# A13/A16 ROTTERDAM

Toelichting Glazen kap

Februari 2015

## **TOELICHTING GLAZEN KAP**

*Impressie glazen kap, Movares, "De duurzame weg"*

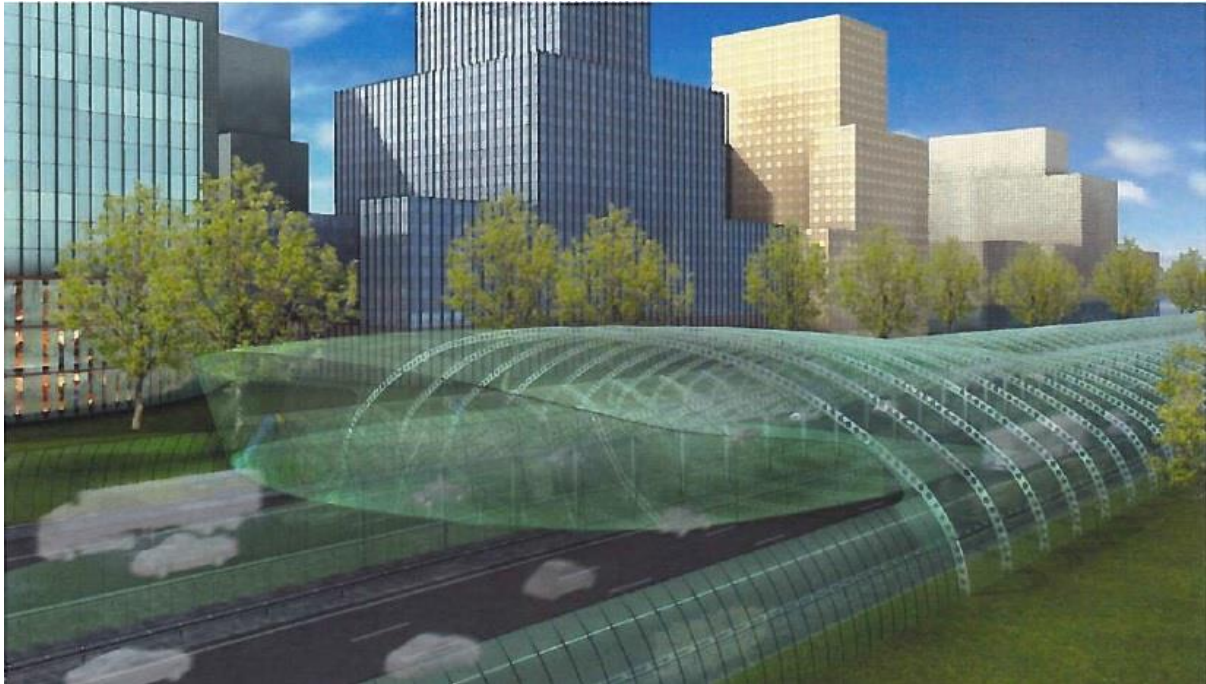
Conform de afspraak tussen Rijkswaterstaat (RWS) en de regionale bestuurders, heeft RWS onderzocht of de toepassing van een glazen kap binnen de regels van de tunnelwet en uit oogpunt van wegbeheer mogelijk is.

Op basis van het onderzoek concludeert RWS dat een glazen kap moet voldoen aan Europese wetgeving en de landelijke toepassing daarvan op het gebied van tunnelveiligheid. Toepassing van de glazen kap voor verlenging van de A13/A16-tunnel is op grond van de regelgeving niet mogelijk. Verder wijst TNO-onderzoek naar veiligheidsaspecten van een glazen kap over een rijksweg uit dat er onzekerheden op het gebied van gebruik, onderhoud en veiligheidsrisico's worden geïntroduceerd met de realisatie van het nog niet beproefde concept van een glazen kap. Deze kunnen zich vertalen in een verminderde betrouwbaarheid en beschikbaarheid van de wegverbinding. Dit acht RWS als wegbeheerder niet wenselijk.

Tenslotte is de kosteneffectiviteit van een glazen overkapping afgezet tegen andere effectieve maatregelen ongunstig.
